Oggetto: [ID_8051] BRINDISI (BR): progetto di un nuovo impianto agrivoltaico denominato "AEPV_01" avente potenza pari a 30,70 MW e relative opere di connessione alla RTN, da realizzarsi in agro del Comune di Brindisi in località "Masseria Mazzetta".

Proponente: Società Columns Energy S.p.A.

Richiesta di integrazioni

Fig. 4 PPTR – Componenti dei valori percettivi

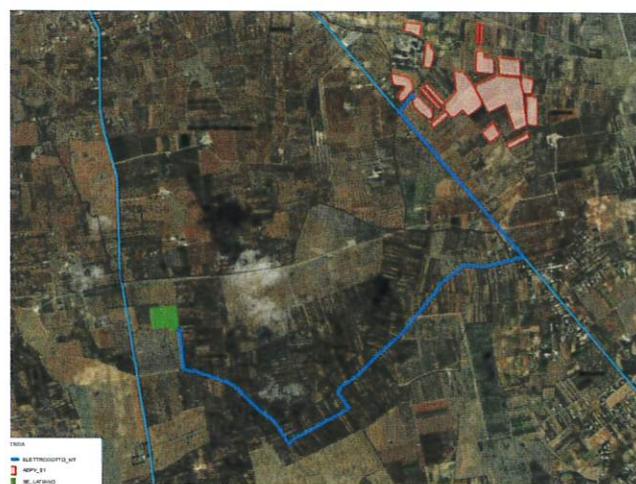
Essa risulta collocata in prossimità (c.ca 200 m) di Masseria Mazzetta e della strada provinciale "Mesagne – San Vito dei Normanni", ritenuta "a valenza paesaggistica" [Cfr. fig. 4 *Componenti dei valori percettivi*].

Si considerino, in particolare, più punti di ripresa dai recettori di "Masseria Mazzetta", dalla strada a valenza paesaggistica che costeggia l'impianto "Mesagne – San Vito dei Normanni" e dalla Masseria fortificata *Belloluogo* (una volta precisata la sua localizzazione).
